VYSVĚTLENÍ ZADÁVACÍ DOKUMENTACE Č. I.

Název veřejné zakázky: **Dodávka interiérů pro Slezskou univerzitu v Opavě do budovy rektorátu**

Název projektu: **UNI SPACE - zkvalitnění vzdělávacího zázemí Slezské univerzity**

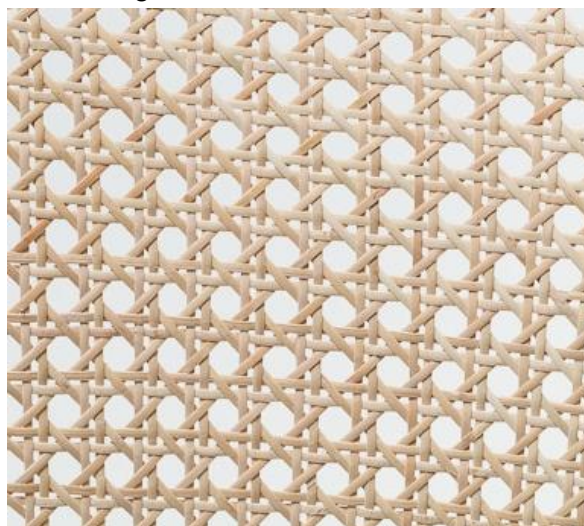
Žádáme o bližší specifikaci rákosového pediku a rákosového koberce.

Specifikace je znázorněna ve fotografii níže

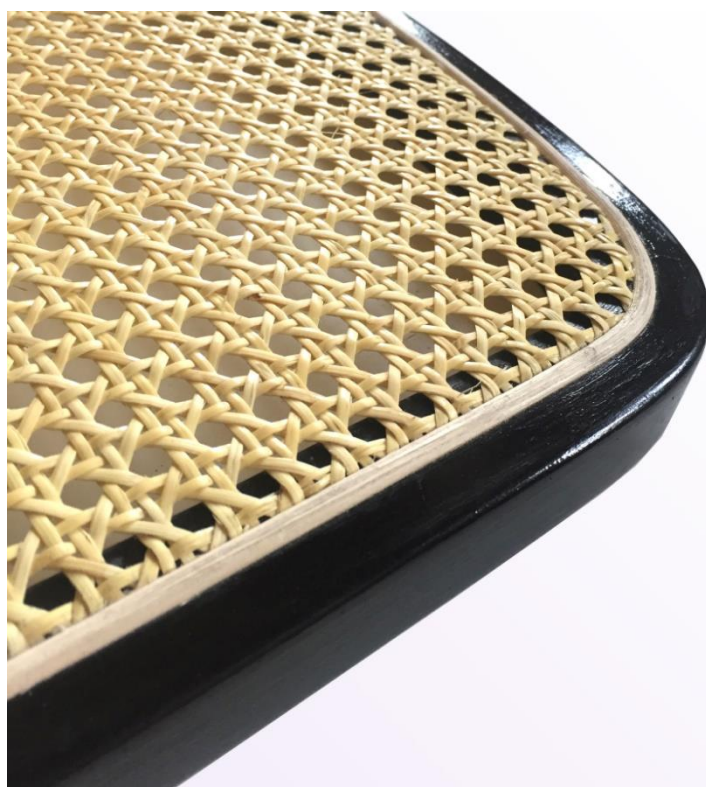
Žádáme o detail spojení dubového hranolku 30x50mm a rákosového koberce pomocí rákosového pediku.

Způsob napojení dřevěného hranolku a rákosového koberce pomocí rákosového pediku je znázorněn ve fotografiích níže:
